Autorité environnementale

Avis délibéré de l'Autorité environnementale sur le projet de slipway d'Arles (13)

n'Ae : 2014-115

Figure 2 : carte de la hauteur de la crue de référence (centennale) sur le site (Source dossier)

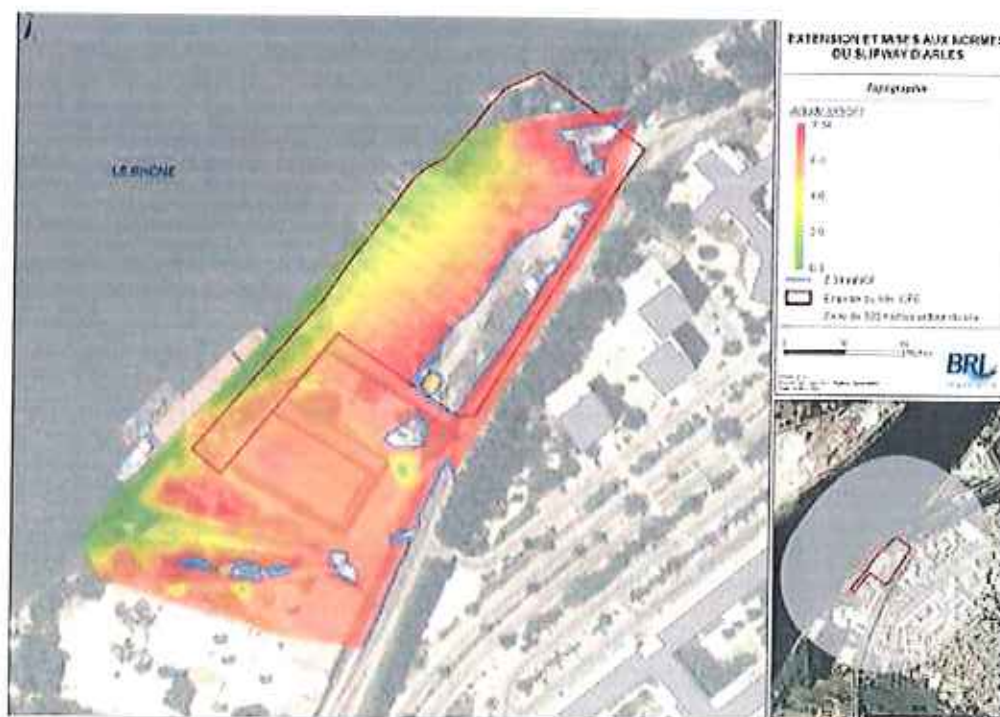
Le site est situé en zone inondable entre le fleuve et la digue qui protège le quartier d'habitation de Barriol (Cf. Figure 2). La route d'accès au site est inondée dès que le Rhône atteint un débit de 6 000 m³/s, ce qui correspond à une fréquence de crue comprise entre biennale et quinquennale. Dans une telle situation, donc relativement fréquente, le site est évacué, les navires étant remis à l'eau et amarrés dans la zone d'attente au sud-ouest du site sous la surveillance de leur équipage. Celle-ci sera aménagée, dans le cadre de ce projet, avec une série de six ducs d'Albe¹¹ pour l'amarrage des bateaux. Une surveillance météorologique permanente permet d'anticiper la survenue des crues afin de prendre les dispositions évoquées ci-dessus à temps.
